HQD - DEMANDE D'APPROBATION DU PLAN
D'APPROVISIONNEMENT 2020-2029

RAPPORT D'EXPERTISE

Préparé par : Marcel Paul Raymond, M. Sc.

23 juillet 2020

FIGURE R-3.7 :
MODÈLE DE PERTES GLOBALES

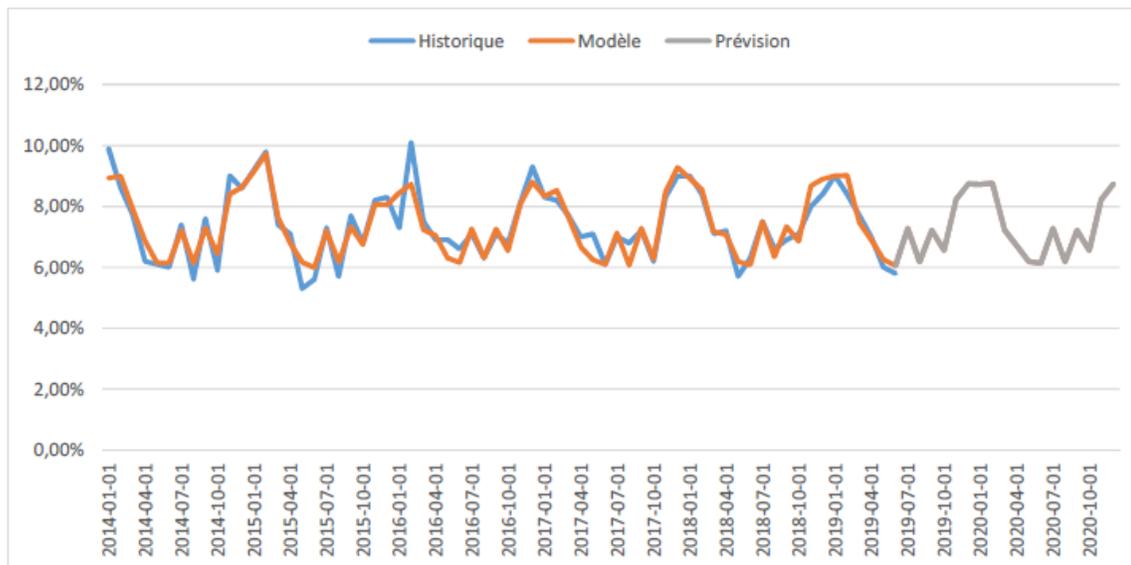
D'ailleurs, le graphique suivant fourni par le Distributeur, démontre que le modèle et les intrants qu'il a utilisés ont surestimé les pertes de 2018 et de 2019²³ :

Par conséquent, en tenant compte de la qualité non démontrée des taux de pertes historiques avant 2018, et des valeurs normalisées de 7,3 % observées en 2018 et en 2019, nous sommes d'avis qu'une prévision de 7,3 % pour le taux de pertes globales sur la période couverte par le Plan serait plus appropriée que le taux de 7,4 % proposé par le Distributeur, avant la prise en compte de l'effet des lignes de transport dont il est question ci-dessous.
